Mémoire Technique v2

Mairie du PLESSIS BRION

**Fourniture et installation d'un système de
vidéoprotection**

QUESTIONS-REPOSES

2.A Validation radio

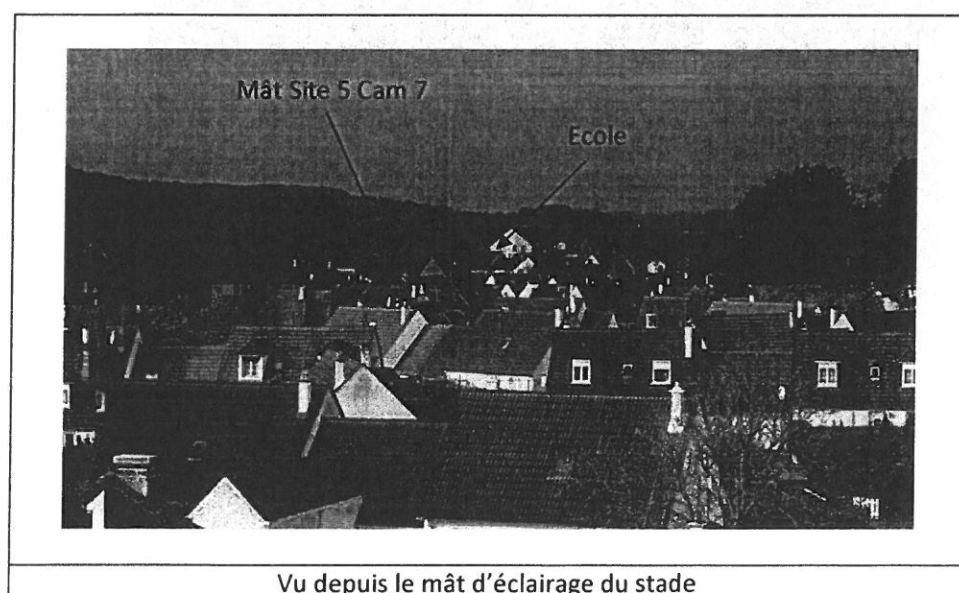
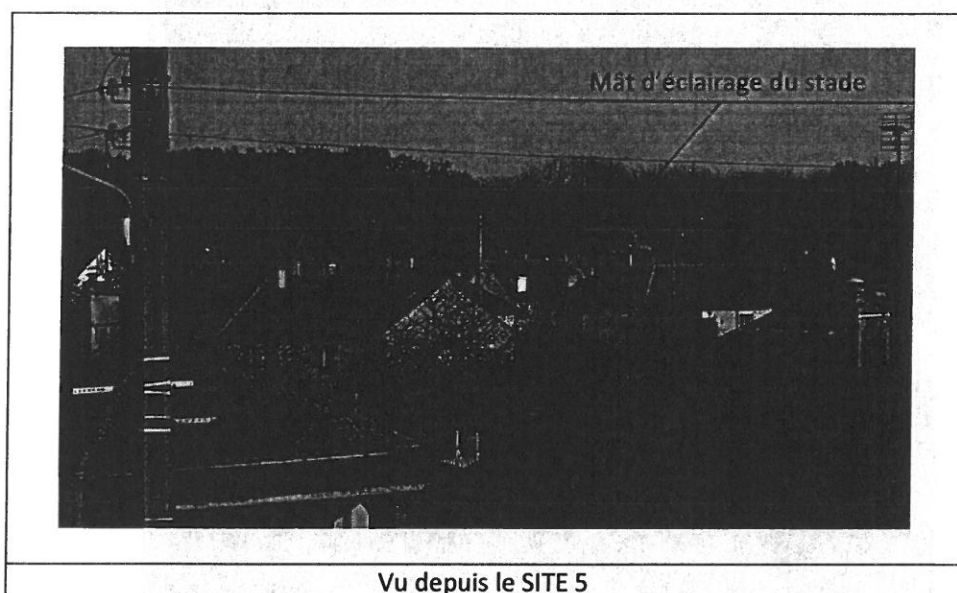
- Est-on sûr de pouvoir transmettre les images vers le point fixe (mairie) par liaison radio ?	Une validation avec une nacelle a été réalisée sur site le mardi 14 novembre – cf chapitre 2.

Suite à une visite de site et tests avec notre nacelle nous avons pu valider le raccordement du site 4 en radio pour un enregistrement centralisé et unique à la Mairie.

Cette liaison radio nécessite un rebond au niveau d'un des mâts d'éclairage du stade (courant permanent nécessaire).
